改善箇所説明図

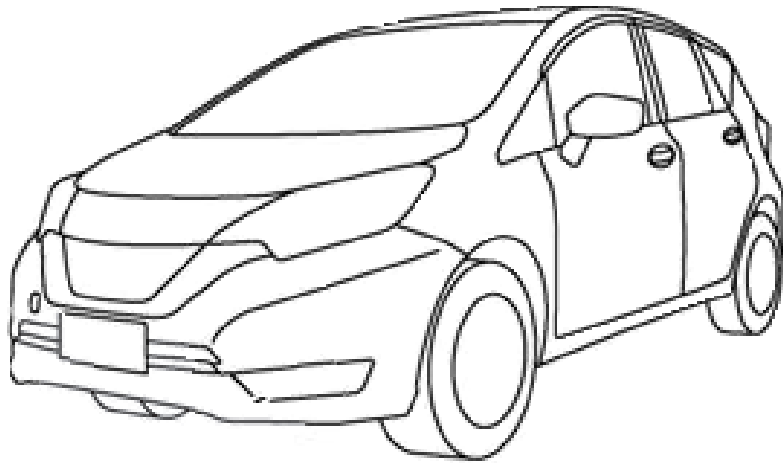
基準不適合発生箇所

車両製作工場の完成検査において、完成検査工程における合否判定が不明確な可能性があるため、道路運送車両の保安基準に関する検査が適切に行われていなかった。

全車両、指定整備工場において点検および自動車検査員による確認を行う。道路運送車両の保安基準に関する不具合が認められた場合は是正する。

識別：銀色のシールをモデルナンバープレートの右横に貼り付ける。
